Califica Ambientalmente el proyecto “Centro Logístico La Farfana”

Santiago

Figura 3: Relaves Frente a Proyecto

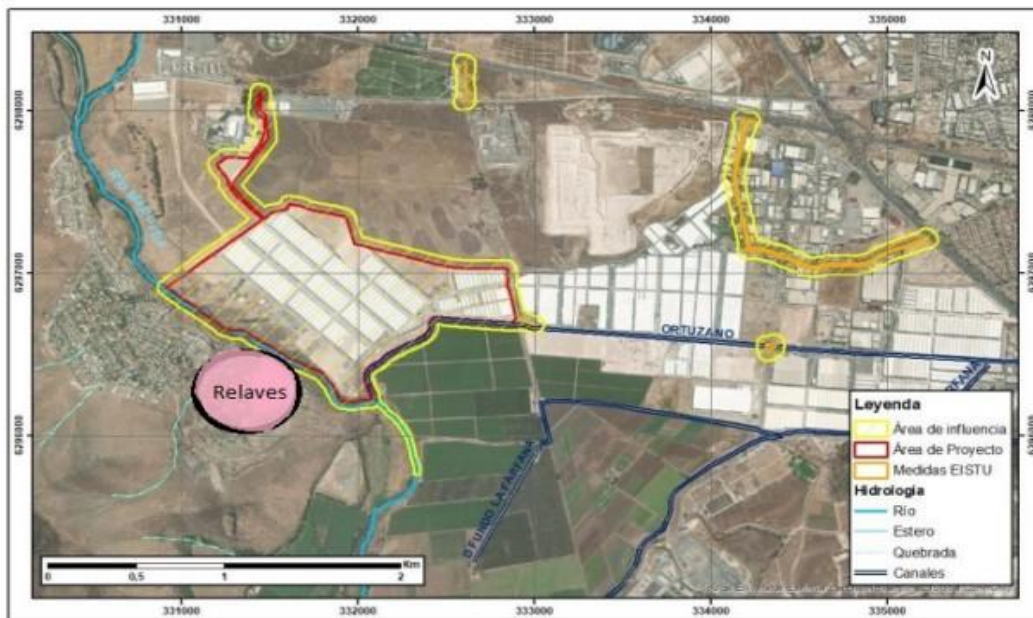
Respecto del coeficiente de Manning utilizado para representar la rugosidad del lecho, se observa que, en general, adopta valores de 0,02 para los 58 perfiles transversales analizados, salvo en algunos pocos perfiles donde es mayorado (Perfiles 3, 7, 17, 46, 52, 56 y 57). Al respecto se considera que el coeficiente de Manning adoptado ($n=0,02$) está por debajo de los valores típicos utilizados para cauces naturales, no representando así el escenario ambiental más desfavorable que otorgue seguridad del área de inundación estimada. Revisando la bibliografía indicada por el titular (Ven Te Chow), el coeficiente de Manning en cauces naturales limpios y rectos toma valores mínimos de 0,025 y máximo de 0,033 siendo el valor normal 0,03. De manera similar, y según el método de Cowan utilizado por el titular para el Manning del lecho, el parámetro n_4 nunca toma valor 0 y su valor más pequeño se encuentra en el rango entre 0,005 y 0,01 (Tabla 4-1 parámetros fórmula de Cowan). Esto implica que el Coeficiente de Manning del lecho según Cowan, tomará valores entre 0,025 y 0,03, similar a lo indicado por Ven Te Chow.

Por lo tanto, considerando el principio precautorio del Servicio de Evaluación Ambiental, el Manning del lecho debió ser como mínimo 0,030, esto es, un 50% superior al utilizado, lo que repercute directamente en las alturas de escurrimiento y área de inundación modeladas. Respecto a las planicies de inundación, y siguiendo lo indicado anteriormente, no corresponde que el titular utilice un valor inferior a 0,03 en los perfiles donde se encuentra el depósito de relaves por la ribera derecha.

Adicionalmente, y considerando una revisión de imágenes satelitales de Google Earth, no tiene sentido la disminución del coeficiente de Manning en la ribera izquierda desde el perfil 26 en adelante, siendo que el tipo de terreno y vegetación es muy similar. Además, hay sectores en el tramo final de la modulación donde hay una alta presencia de vegetación y zonas cultivables donde se adoptan valores del coeficiente de Manning relativamente bajos (0,01) que no representan la realidad de lo observado.

Figura 5: Área de influencia hidrológica definida por el titular, en la Figura 2-14 del Capítulo 2 del EIA.

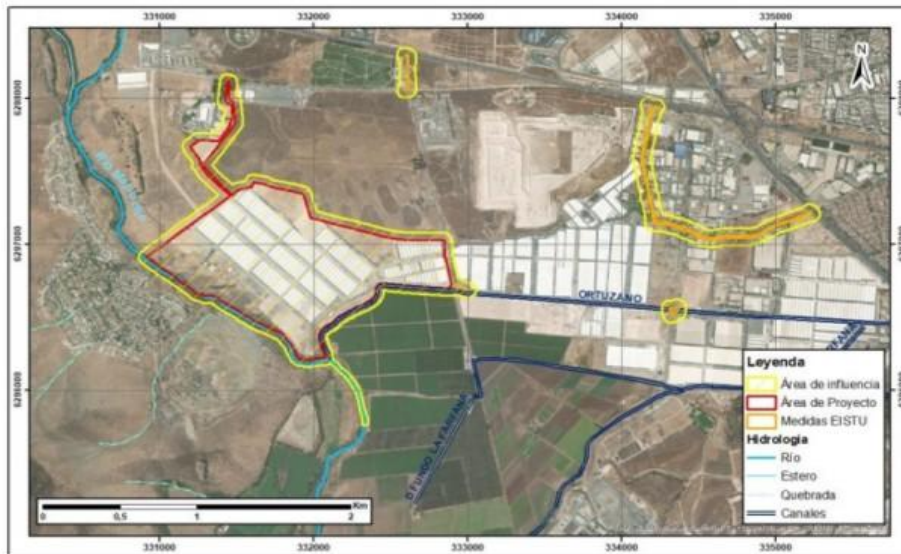
Se solicita al titular incorporar el Canal Derivado Ortuzano o Canal Menichetti en la descripción del área de influencia en el capítulo 2.5.3.1 Recurso Hídricos Continentales: Hidrología. Tal como se indica en ese mismo capítulo, se solicita incluir al Canal Menichetti, en su trazado bajo superficie, sobre superficie en el predio donde se emplaza el proyecto y sobre el atraveso de la obra de arte, puente, y el puente mismo.

El titular ha presentado en el Capítulo 2, área de Influencia, en la Figura 2-14, el área de influencia para la componente hidrología. Dicha figura se replica a continuación:

La figura que se acompaña a continuación muestra el emplazamiento disconforme del proyecto con el PRC Pudahuel.

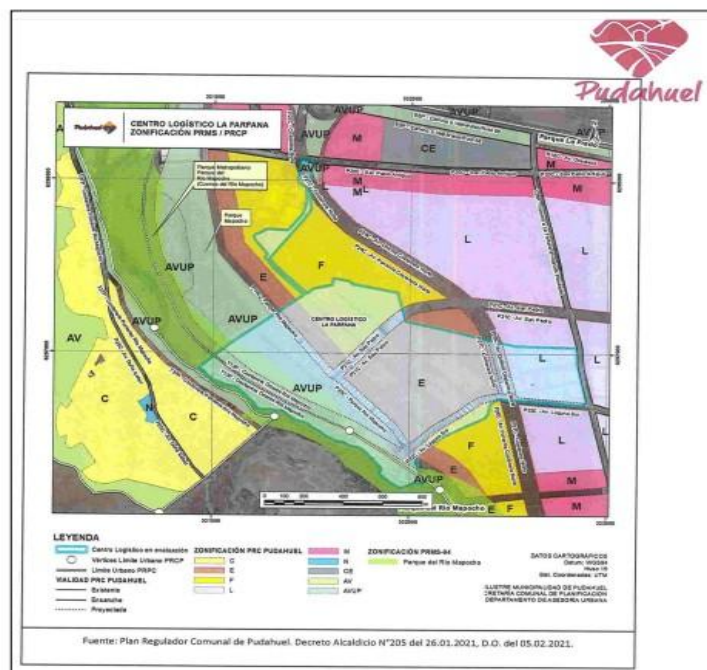
1.5.3.1 Se emplaza en las zonas E y F, ambas tienen uso de suelo residencial.

1.5.3.2 Se emplaza sobre la zona AVUP (área verde utilidad pública) donde se encuentra zonificado el Parque Comunal Río Mapocho y el Parque Intercomunal Lo Prado.

La inhabilitación ocasionada por el proyecto "Centro logístico La Farfana a la vía expresa T48P, con declaratoria de bien de uso público y trazada en el PRMS 100 ha ocasionado el grave vicio de que sus características de autopista pretendan ser asumidas por una vía colectora P27C, lo cual deja en una grave situación de mediterraneidad el desarrollo del uso de suelo destinado a vivienda establecido en PRC Pudahue.

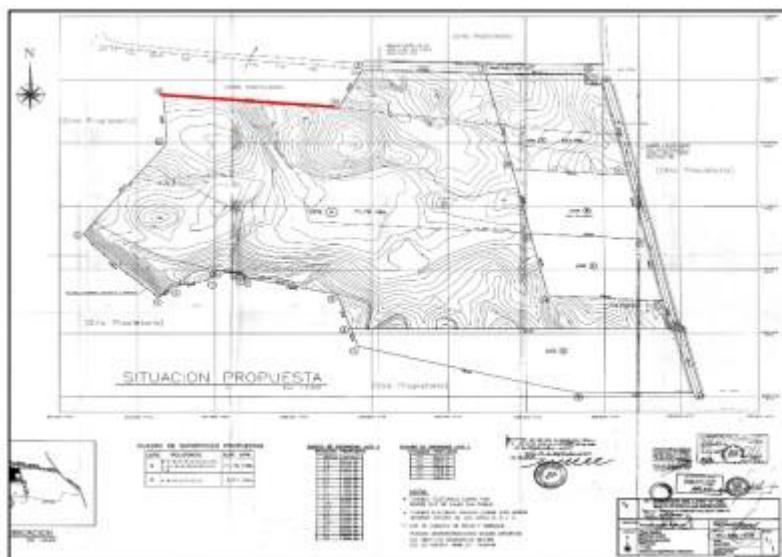
Se solicita al titular incluir en los planes de contingencias y emergencias las medidas tendientes a evitar eventuales inundaciones, para distintos periodos de retorno, que se pudieran producir por efecto de la construcción y operación de las obras del proyecto sobre el predio rol 1185-3.

El titular no incluye en el Plan de Contingencias y Emergencia el peligro de inundaciones, cuyo riesgo es elevado de momento que los centros logísticos de La Farfana, Puerto Madero, Laguna Sur y Vespucio disponen sus riles y evacuación de aguas lluvias al canal Ortuzano, lo cual, además demuestra que el proyecto es analizado de forma parcial, no siendo esta una situación real ya que existe una vinculación en esta materia y que ha sido la responsable de provocar graves inundaciones en el sector, tal como es posible apreciar en las imágenes que se adjuntan:

Esto se ve agravado, además por la destrucción del canal Las Mercedes, en una extensión de 275,13 metros, producto de la construcción de un camino por parte de BSF en el deslinde nororiente con el predio de propiedad de Agrícola Pebe. Este canal recogía las aguas lluvias de todo el sector sur poniente del predio y evitaba la erosión de ambos sectores. Dicha situación es empeorada por la construcción de una pandereta de 456,91 que dificulta aún más el libre escurrimiento de las aguas.
